Mission régionale d'autorité environnementale
ÎLE-DE-FRANCE

**Avis délibéré
sur le projet d'aménagement urbain du quartier des Paradis
à Fontenay-aux-Roses (Hauts-de-Seine)**

N°MRAe APJIF-2022-006
en date du 27/01/2022

Fig. 2 : Constructibilité projetée – source : étude d'impact (page 22)

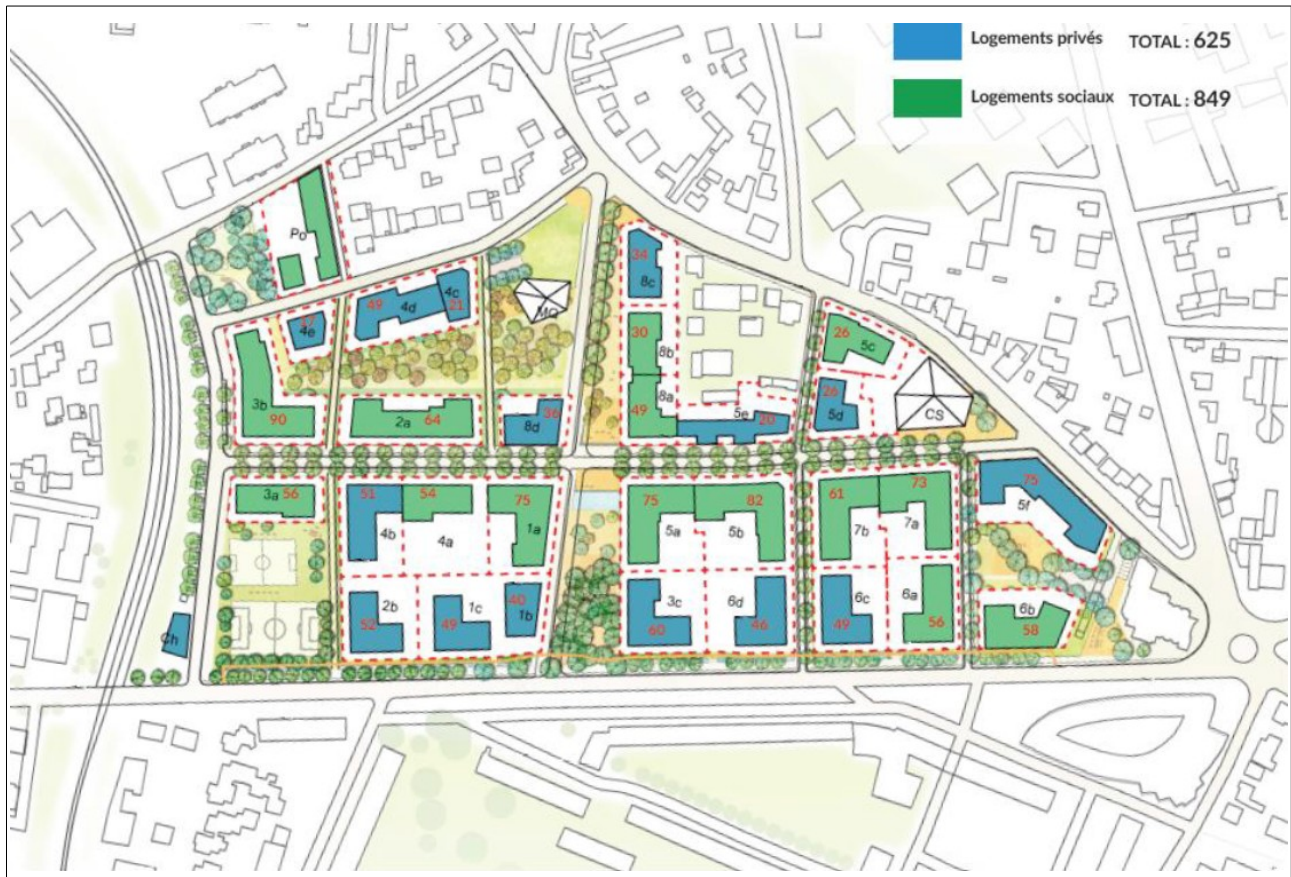
- la démolition de l'ensemble des constructions existantes des années 1960 et 1990 (en rouge et en bleu sur la fig.1) ;
- la création de 8 îlots constructibles, présentant un épannelage³ du R+1 au R+8 ;
- la reconstruction des 849 logements sociaux existants et la construction de 625 nouveaux logements privés, développant une surface de plancher totale de 93 000 m² ;
- la création de voies et d'espaces publics ;
- la conservation de certains arbres, la création d'espaces verts publics et de jardins en cœur d'îlot ;
- la reconstruction de la maison de quartier et de la crèche existante, la réalisation de terrains de sport et l'ouverture de commerces en rez-de-chaussée ;

Par ailleurs, les travaux de démolition / reconstruction sont échelonnés sur 16 ans, selon un plan précis devant notamment permettre le relogement des habitants dans les meilleures conditions possibles (*engagements page 227 et phasage page 230*).
